DODATEK Č. 3

„Obnova parku na Mírovém náměstí v Hodoníně“

Z M Ě N O V Ý L I Š T

číslo: **ZL č. 3**

Změna č.1 – Zúžení komunikace o kořenový systém stávajících stromů

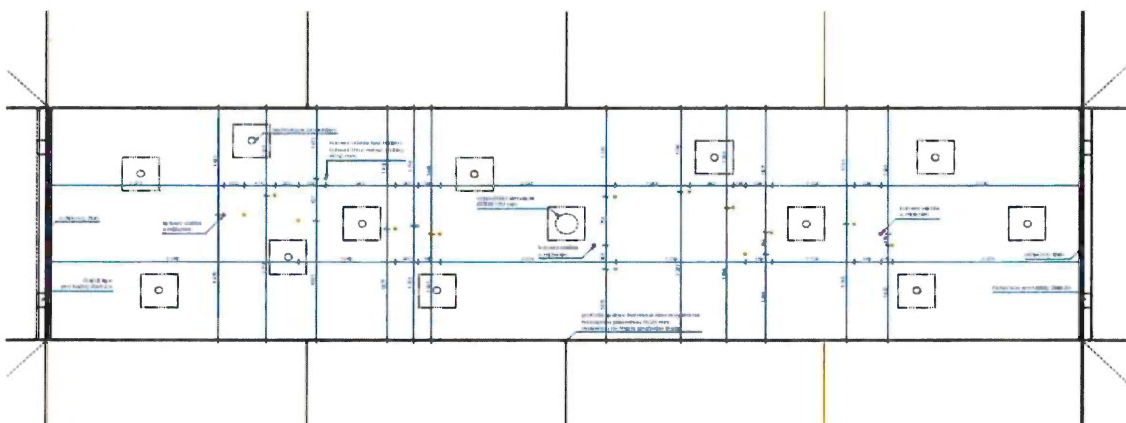
Při provádění stavebních prací na akci „Obnova parku na Mírovém náměstí v Hodoníně“ bylo zjištěno, že stávající vzrostlé stromy v těsné blízkosti komunikace zasahují svými kořenovými systémy hluboko do původně navrženého profilu konstrukce vozovky. Pokračování v pracích podle původního projektu by znamenalo destruktivní zásah do hlavních kořenů stromů (jejich obnažení, poškození těžkou mechanizací nebo úplné odstranění), což by vedlo k nevratnému poškození dřevin, ohrožení jejich stability a následnému uschnutí. Z důvodu zachování hodnotné zeleně v parku bylo rozhodnuto o lokálním zúžení vozovky, čímž se minimalizuje přímý zásah do kořenové zóny.

Méněpráce: - 14 179,77 Kč bez DPH

Vícepráce: 7 120,04 Kč bez DPH

V místech, kde vozovka koliduje s kořeny (na ploše 11 m²), je navržena speciální ochranná a infiltrační skladba vrstev, která nahrazuje standardní hutněné podkladní vrstvy. Tato změna je navržena tak, aby kořeny měly dostatek prostoru, vzduchu a vláhy, a zároveň nedocházelo k jejich stlačování:

- **Ruční zásyp bez zhutnění:** Veškeré práce kolem kořenů budou prováděny výhradně ručně, přičemž zásyp sypaninou bude proveden bez mechanického hutnění, aby nedošlo k udušení nebo přetržení kořenů.
- **Infiltrační vrstva z jemnozrné zeminy:** Jemnozrná zemina zajistí optimální propustnost pro vodu a vzduch, které jsou pro životaschopnost kořenů klíčové.

Tímto technickým řešením budou kořeny stávajících stromů ošetřeny před statickým i dynamickým tlakem budoucí komunikace, přičemž jim zůstanou zachovány přirozené hydrogeologické podmínky.

Změna č.2: Kašna – úprava tvaru a materiálu kotevních prvků sochařského díla

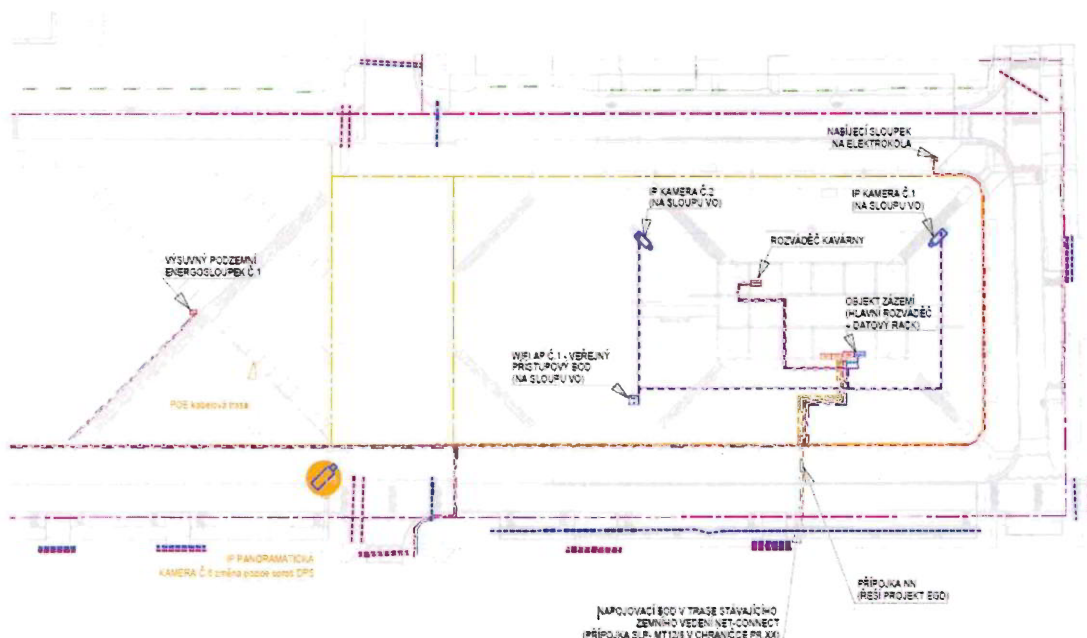
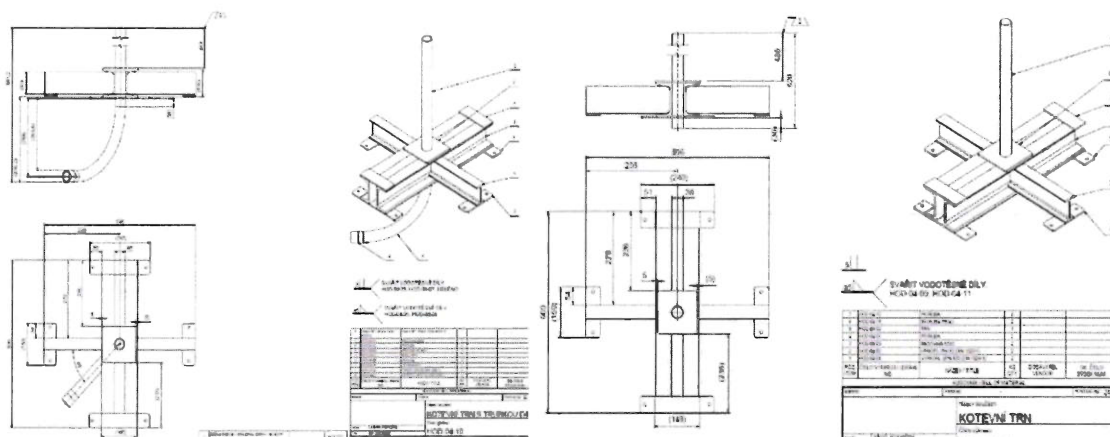
V průběhu upřesňování výrobní dokumentace a na základě specifických sochařských požadavků autora uměleckého díla (MgA. Jiří Pliešník) bylo zjištěno, že původně navržené kotevní prvky z pozinkované oceli jsou z hlediska výsledného tvaru a funkce poupravit. Hlavními důvody pro provedení změny jsou:

Sochařské a estetické požadavky: Pro správné a stabilní osazení bronzových stébel (jak ve variantě stébla s mížením, tak bez mížení) bylo autorem požadováno zvětšení počtu kotevních kusů a úprava jejich pozic v důsledku změny velikosti profilů.

Materiálová odolnost (koroze): Vzhledem k tomu, že kotevní body jsou v trvalém kontaktu s vodou a vodní mlhou v prostředí kašny, vyžaduje technologické a materiálové zajištění dlouhodobou korozivzdornost. Původní pozinkovaná ocel by v tomto agresivním prostředí vykazovala nízkou životnost, proto bylo nezbytné konstrukci doplnit o nerezové prvky.

Na základě výše uvedených požadavků dochází k úpravě konstrukčního detailu kotvení stébel v betonové desce kašny podle nové technické dokumentace:

Doplnění nerezových prvků: Nově jsou exponované kotevní části navrženy z nerezové oceli (třídy AISI 316 / AISI 310). Samotné kotvení bude realizováno jako kotevní trn z nerezové trubky o rozměrech 40x3 mm, případně nerezový plný trn o průměru 38 mm (dle konkrétní varianty stébla).

Zvýšení počtu kusů a úprava pozic: Kotevní body jsou nově rozmístěny a dimenzovány tak, aby odpovídaly statickým nárokům uměleckých prvků a finálnímu tvaru kašny. Součástí upravených kotevních sestav (např. sestavy kotevních trnů HOD-04-10 a HOD-04-40) jsou nosné ocelové profily (U-profil UPN 100 a I-profil IPN 80), které jsou doplněny o nerezové příruby a niple zaručující vodotěsnost a materiálové oddělení v kritických místech.

Kompatibilita s technologií: Nová konfigurace kotvení zároveň optimálně integruje prostupy pro vnitřní rozvody (např. vzduchové a vodní trubičky ø 4 mm a trubky ø 16 mm pro technologii mlžení), které procházejí přímo tělem nerezových kotevních prvků.

Změna č. 4: Úprava směrového a výškového řešení a změna povrchu komunikace v místě stávajícího stromu č.1-

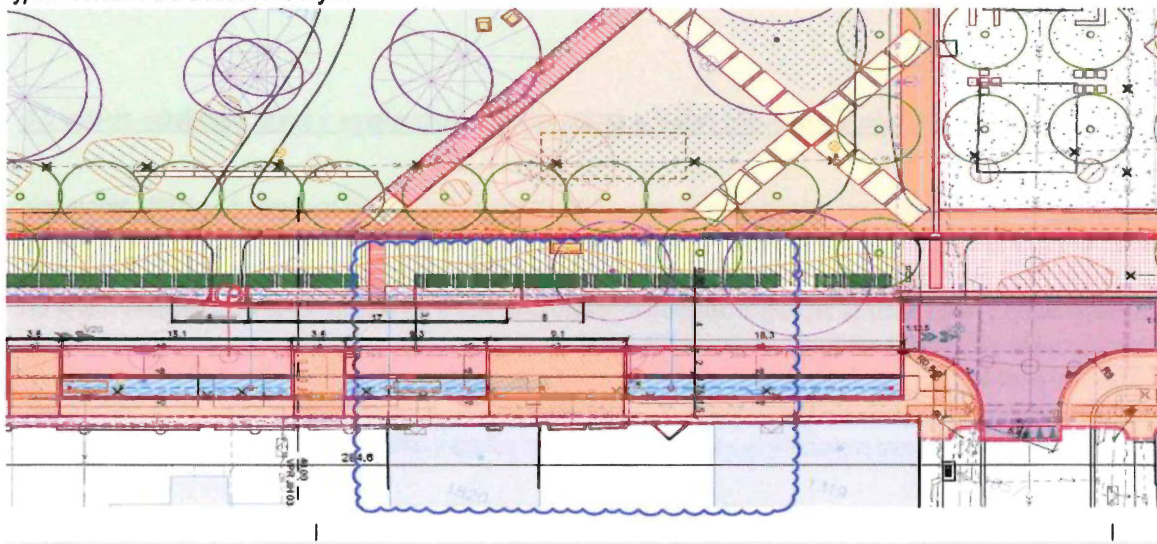
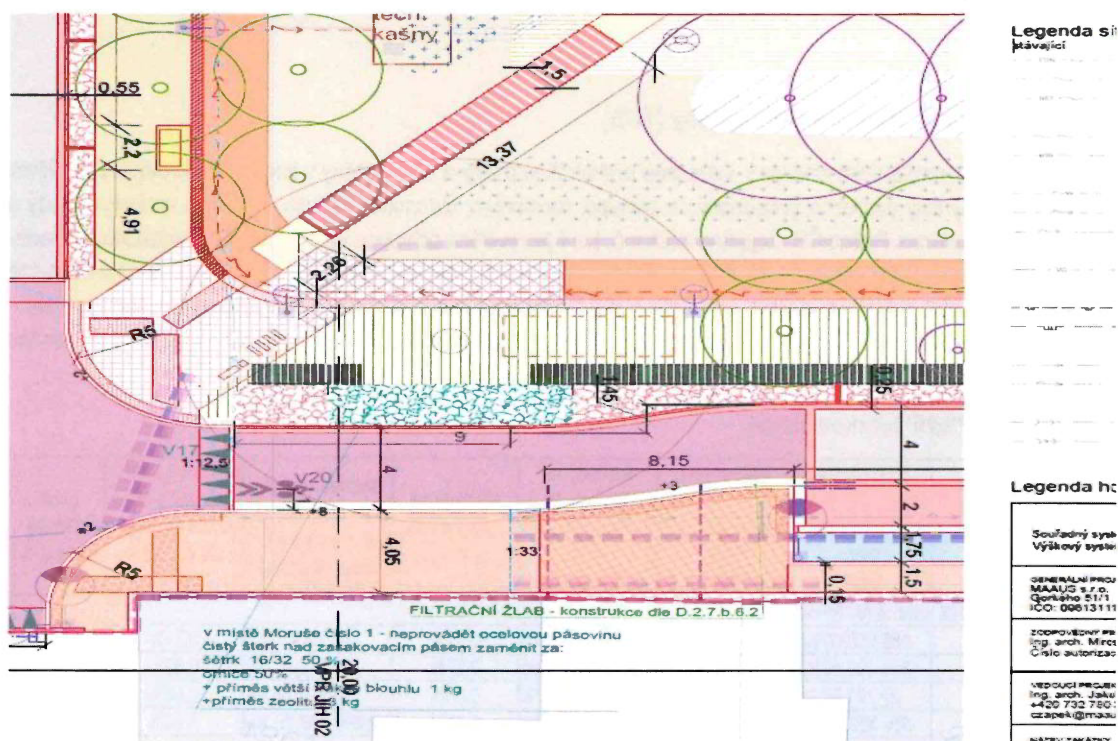
V jihozápadním rohu řešeného území (u budovy restaurace „U Koňa“) se nachází vzrostlý starý morušovník bílý (*Morus alba*, strom č. 1). Jedná se o významnou dominantu celého nároží parku s obvodem kmene odpovídajícím průměru 120 cm a šířkou koruny 18 m. Strom má enormní historickou hodnotu (odkaz na původní kompozici parku) a vysokou biologickou hodnotu jako samostatný biotop s řadou prvků se zvýšeným biologickým potenciálem. Podle odborného ocenění dle metodiky AOPK ČR činí společenská a ekologická hodnota tohoto stromu 729 159 Kč.

Při provádění prací bylo zjištěno, že hlavní kořenový systém moruše se nachází velice vysoko, těsně pod úrovní stávajícího terénu, a zasahuje přímo do původně navržených konstrukčních vrstev vozovky. Realizace komunikace podle původní projektové dokumentace (v asfaltovém provedení) by znamenala destruktivní odřezání kořenů, což by vedlo k nevratné ztrátě stabi-

lity, uschnutí a nutnosti kácení tohoto cenného stromu. Zhotovitel, TDS i investor (Město Hodonín) proto jednoznačně upřednostnili maximální snahu o záchranu této moruše, což si vyžádalo zásadní změnu prostorového i konstrukčního řešení komunikace.

V tomto úseku je nutné, aby vzniklo esovitě zakřivení, které jednak přispěje ke zklidnění dopravy, ale především k výraznému zlepšení stanovištních a životních podmínek stromu. Kořenový systém se bohužel nachází velmi vysoko, těsně pod úrovní terénu, což nebylo možné v předprojektové přípravě zohlednit, a to z povahy kořenového systému, který se nachází pod povrchem a není jej tedy možné nedestruktivní metodou zodpovědně zmapovat. Takto mělký kořenový systém znemožňuje realizaci vozovky podle původní PD. Alternativou je stejně jako ve změně číslo 1 strom pokácet, což by způsobilo velkou ekologickou újmu a zdržení projektu. V této části proto bude asfaltový povrch nahrazen dlážděným krytem. Vzhledem k navrženému směrovému oblouku a nízkému podélnému sklonu bude jižní strana vozovky doplněna o liniový žlab, který zajistí odvedení dešťových vod. Okolí obnažených kořenů, je tak jako tak potřeba něčím zaplnit. Navrženo tedy je doplnění o zlepšující materiály, které zlepší stanovištní podmínky tohoto stromu.

Směrový posun komunikace („esičko“): Dochází k úpravě trasování vozovky a k jejímu směrovému vychýlení jižním směrem (dále od kmene stromu). Tímto lokálním odklonem vznikne geometrické „esičko“, které nejenže ochrání kořenovou zónu, ale přispěje i ke zklidnění dopravy v daném úseku.

Záměna asfaltu za žulovou dlažbu: Původně navržený celistvý asfaltový povrch je v dotčené zóně kompletně zaměněn za dlážděný kryt z žulových kostek. Dlážděný povrch je pružnější, propouští více vzduchu a v případě, že by kořenový systém v budoucnu povrch lokálně přizvedl, je takto zvolený kryt snadno a lokálně opravitelný bez nutnosti těžké mechanizace a řezání asfaltu.

Liniové odvodnění filtračním žlabem: Vzhledem k navrženému geometrickému odklonu vozovky a nízkému podélnému profilu je jižní strana komunikace doplněna o podélné liniové odvodnění. Bude osazen filtrační žlab (profil 300/500 D400 s litinovým můstkovým roštem), který zajistí bezpečný odtok a filtraci dešťových vod.

Ochrana kořenů strukturálním substrátem: V bezprostředním okolí moruše bude vynechána původní pevná ocelová pásovina. Hutněné podkladní vrstvy (čistý štěrk nad zasakovacím pásem) budou nahrazeny speciální zlepšující směsí v receptuře zajišťující prokořenění: **štěrk frakce 16/32 (50 %) a ornice (50 %)**, obohacené o **biouhel (příměs 1 kg)** a **zeolit (příměs 3 kg)**. Tato směs s kompostem a porézními materiály zaručí nosnost pro komunikaci, ale současně zabrání zhutnění půdy, zajistí stálý přísun kyslíku, optimální hydroakumulaci a výživu pro stávající kořeny.

Změna č. 5: Úprava vjezdu k nemovitosti Mírové náměstí 1877/8

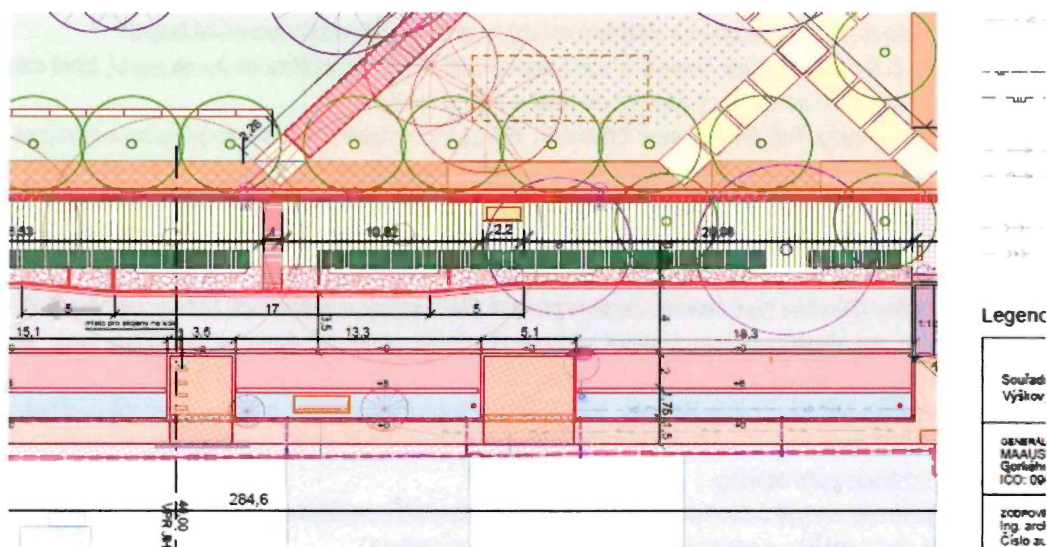
V jižní části řešeného území parku na Mírovém náměstí, v přímém dotyku s komerčním objektem na pozemku parc. č. 1820, provozuje soukromý subjekt prodejnu vyžadující pravidelnou logistickou obsluhu lehkými nákladními vozidly a dodávkami. Původní projektové řešení obrub a šířkového uspořádání přilehlé dlážděné vozovky (skladba KV II) dostatečně nezohledňovalo specifické prostorové nároky pro bezpečné odbočení a manipulační plochu. Bez úpravy geometrie vjezdu by vozidla permanentně najížděla na nově realizované plochy zeleně a poškozovala parkové obruby.

Z toho důvodu bylo rozhodnuto o lokální změně – původní plocha dlážděné vozovky z drobných kostek se v rozsahu dotčeného uzlu odpočítává a nahrazuje se novou, prostorově rozšířenou skladbou samostatného sjezdu (skladba KV III, VIII) s upraveným typem obrubníků a dlážděného krytu.

Jak je graficky zobrazeno na koordinačním výkrese C.2.5._ZM8.pdf (vyznačená modrá oblast v dolní/středové části), dochází k rozšíření vjezdového oblouku. Spojení sjezdu s parkovým chodníkem je nově řešeno s ohledem na bezbariérovost a bezpečnost chodců, což si vyžádalo lokální osazení slepecké (varovné) dlažby a úpravu kamenných obrubníků.

Z důvodu stavebních úprav vjezdu dochází v rozpočtu k úplnému odečtení původně uvažovaných podkladních vrstev, drobných žulových kostek a širokých obrubníků, které jsou nahrazeny připočtem pevnější štěrkodrtě, betonové bezfasetové dlažby, bezbariérových slepeckých prvků a užších kamenných obrubníků.
